**Modulo per la presentazione delle osservazioni per i piani/programmi/progetti sottoposti a procedimenti di valutazione ambientale di competenza statale**

ID: 10116

Progetto per la realizzazione di un impianto pilota geotermico, denominato "Impianto Geotermico Pilota denominato Latera", da realizzarsi nei Comuni di Latera e Valentano (VT).

**Figura 1:** Limite del permesso “Latera Pilota (linea rossa), limite del bacino idrogeologico del Lago di Bolsena (linea blu) e limite del bacino idrologico del Lago di Bolsena (linea verde). Sono indicate le posizioni dei pozzi di produzione LT1 e LT3, e dei pozzi di reiniezione (LT2 e LT4).

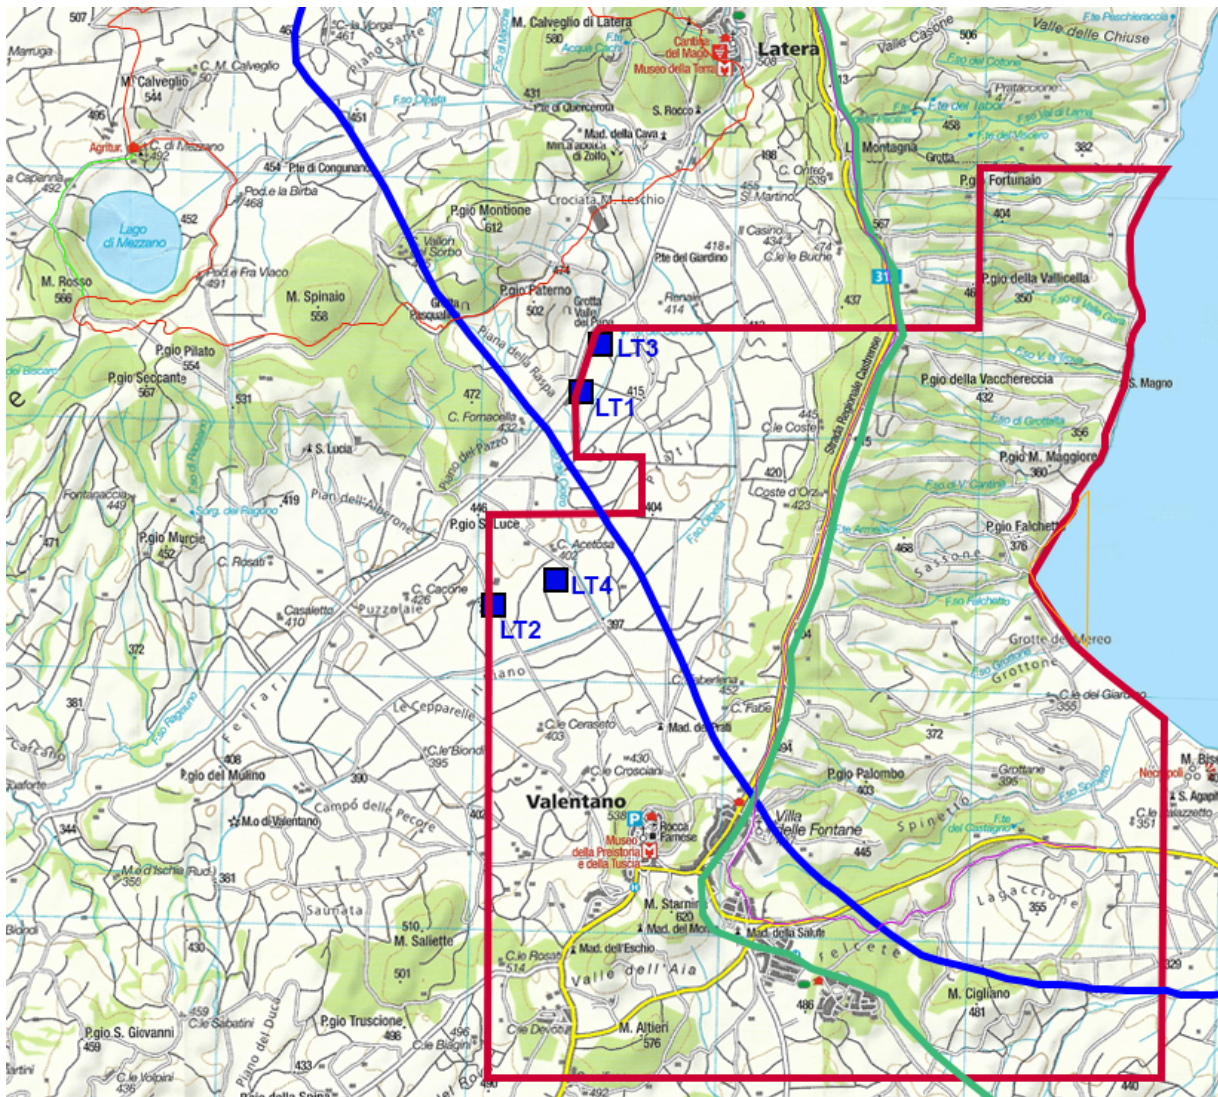
Indizi per l'esistenza reale di questi meccanismi vengono da testimonianze raccolte nella popolazione circa variazioni di livello di alcuni pozzi superficiali, e inquinamento di altri pozzi durante l'esercizio della centrale di Latera (dal 1999 al 2000). Purtroppo, le carenze delle indagini geologiche presentate – assenza di una mappatura del sistema di faglie e fratture della zona, nessuna informazione sulla permeabilità nei piani di faglia ecc. - non permettono una stima dell'importanza di questi effetti che riguardano l'acquifero del Lago di Bolsena, del Lago di Mezzano e del sistema Fiora-Olpeta (vedi carta qui sotto).

**In conclusione**, il progetto omette la discussione del rischio di depauperamento e inquinamento degli acquiferi superficiali durante l'esercizio dell'impianto, causato dalla depressione che si crea nel serbatoio vicino al punto di prelievo e dalla sovrappressione vicino al punto di reiniezione del fluido geotermico.

Rinunciare alla realizzazione del progetto che presenta rischi reali e difficili a quantificare per gli acquiferi superficiale del comprensorio.
